CODICE GREZZO: G10042

DISEGNO N°
A1310

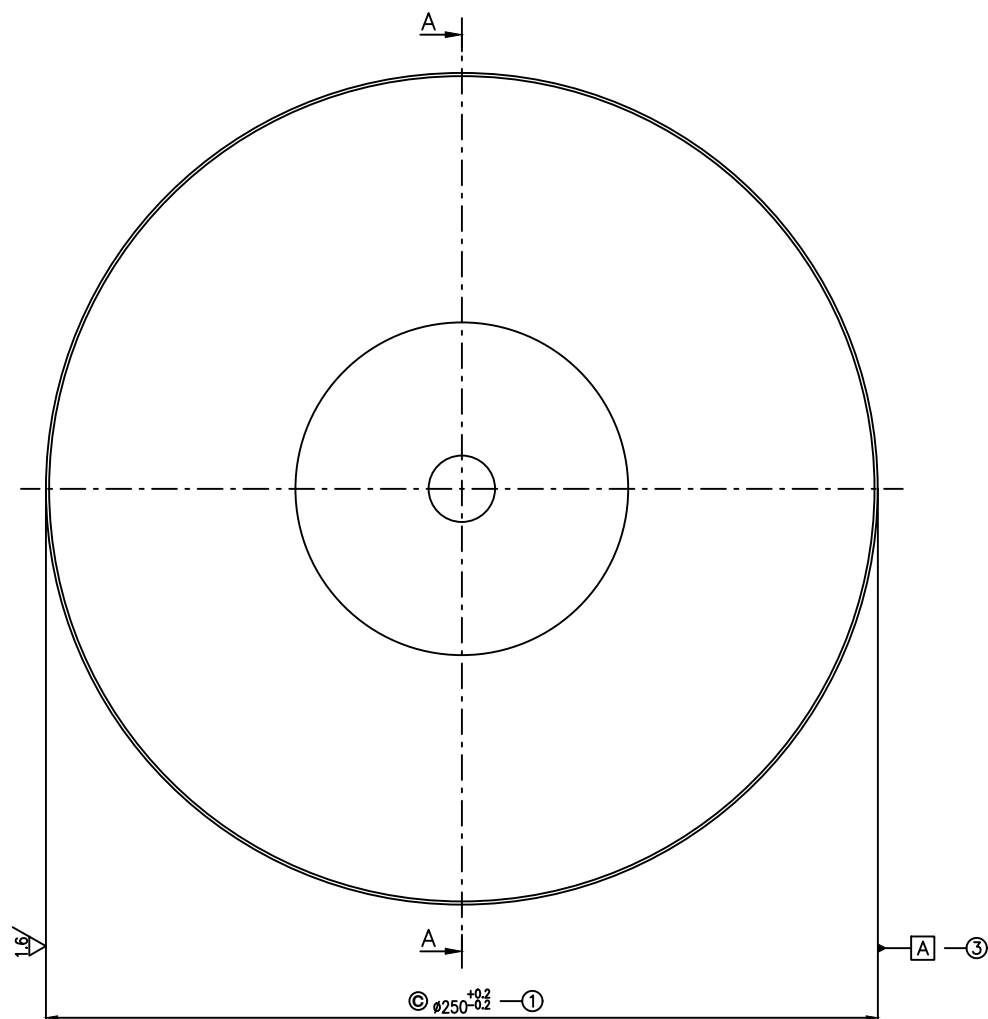
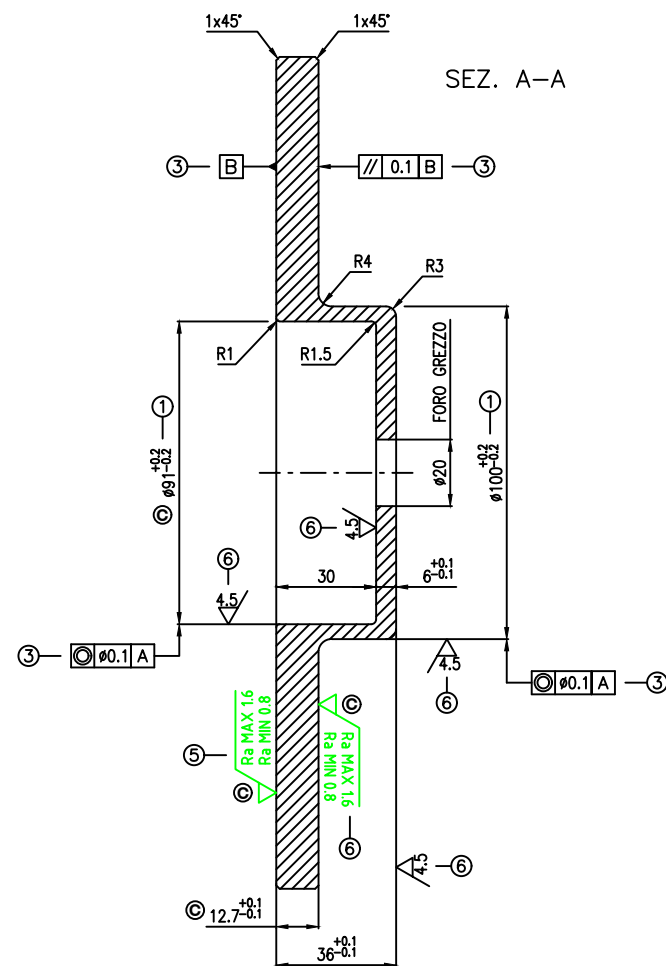
4	26.09.13	MODIFICATA RUGOSITA' DA 3.2 A 1.6		CASTROVINCI	✓	TOLL. GEN. DI LAVORAZIONE
3	12.01.05	AGGIUNTE TOLLERANZE GEOMETRICHE		CASTROVINCI	✓	DIM. LINEARI:
2	01.03.01	MODIFICATO MATERIALE ERA ST 20.2.3		A.FRIGERIO	✓	FORI :
1	05.02.97	MODIFICATE TOLLERANZE ERANO +0.1/-0.1		A.FRIGERIO	✓	ALBERI :
REV.	DATA	MODIFICHE		ESEGUITO	APP.	ANGOLI :
MATERIALE : GHISA GS 500-7 UNI-ISO 1083 SECONDO ST 20.2.2						1:1  ASSAGO
STATO :						
TRATTAMENTO :						
CARATT. MECC. : R 500 N/mm ² HB 190-230 HRC						
PESO DEL PEZZO : GREZZO Kg. FINITO Kg. 4.4						
DENOMINAZIONE : DISCO FRENO "TB" ø250						DISEGNO N°
Spessore 12.7						A1310
DIS.	DATA	APP.	DATA	SOSTITUISCE IL	SOSTITUITO DA	U.G.R. 6
M.PALESTRA	16.01.1996		16.01.1996	C61047		
IL PRESENTE DISEGNO, AI SENSI DI LEGGE, E' DI PROPRIETA' DELLA DITTA COREMO OCMEA s.r.l. ASSAGO (MI) E SENZA AUTORIZZAZIONE, NON PUO' ESSERE RIPRODOTTO, UTILIZZATO NE' COMUNICATO A TERZI.

6	08.10.20	Modificate rugosità indicate da 1.6 a 4.5	L.RUTILIO	L.RUTILIO
5	25.07.19	Modificate rugosità indicate con Ra MAX 1.6 - Ra MIN 0.8 (era 1.6)	L.RUTILIO	L.RUTILIO
